RESPUESTAS A CONSULTAS RECIBIDAS

Imagen N° 1: Planimetría ubicación pozo D-5:

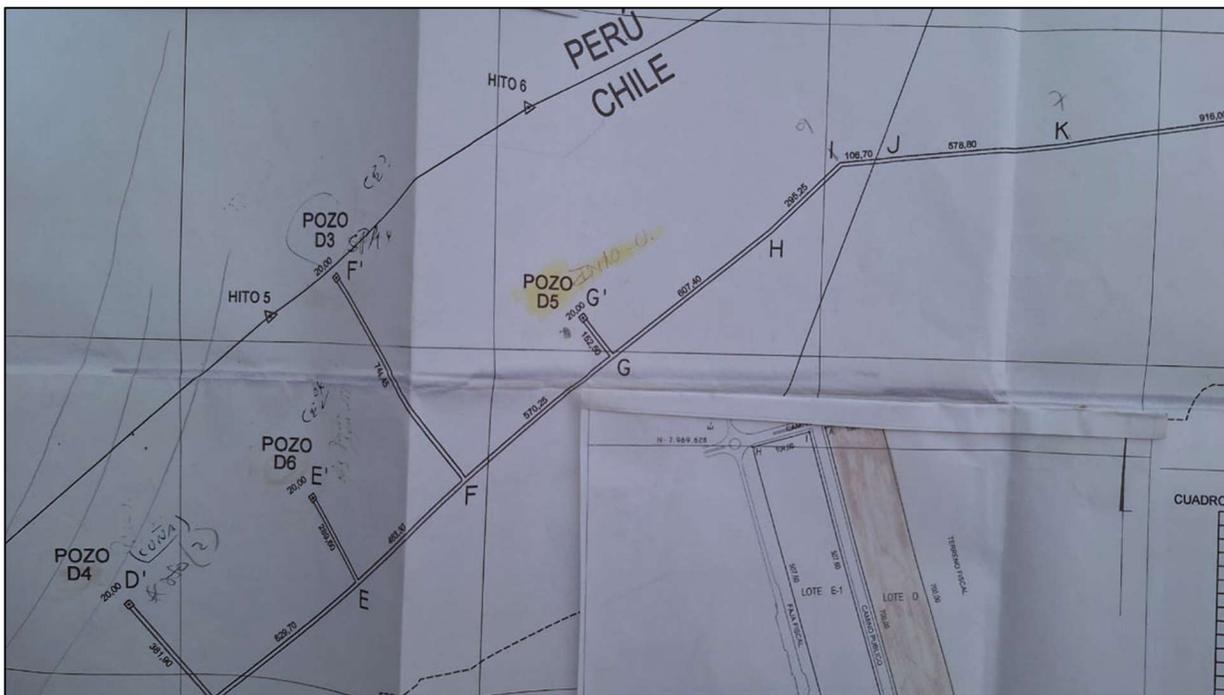
1. Quisiera saber el perímetro que se tiene como servidumbre alrededor del sondaje, esto con el propósito de realizar construcciones dentro del recinto.

De acuerdo a lo indicado en la Resolución Exenta N° 291-2013, la servidumbre une los puntos G y G' indicados en imagen N°1, comprende una longitud de 152,50 m, con un ancho de 12 m de servidumbre de paso y una superficie de 400m² como área de protección de pozo D-5.
